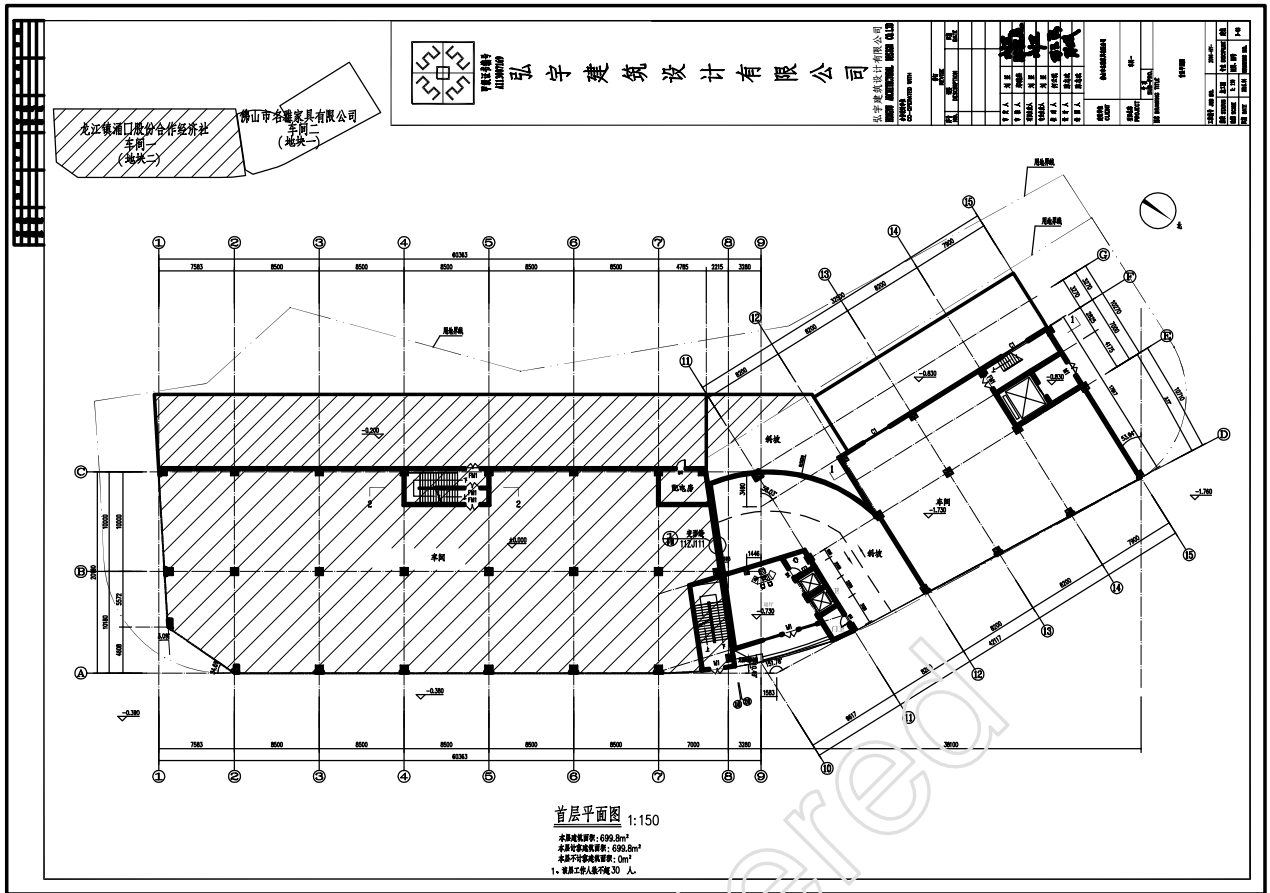
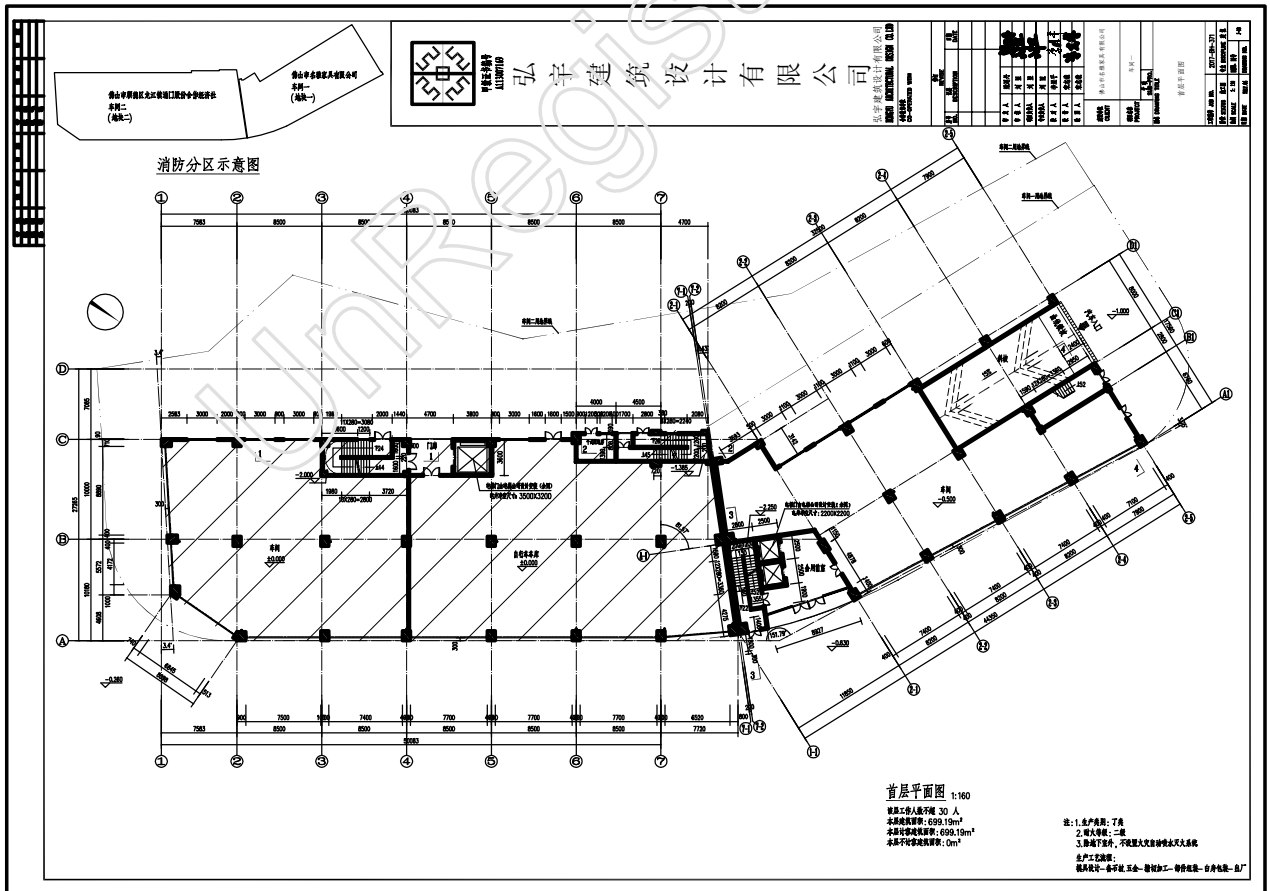
变更内容: 建筑内部布局、建筑外轮廓、占地范围调整。
 建筑面积: 变更前699.8m², 变更后699.19m²
 计容建筑面积: 变更前699.8m², 变更后699.19m²
 楼板标高: 变更前▽-1.730, 变更后▽-0.500
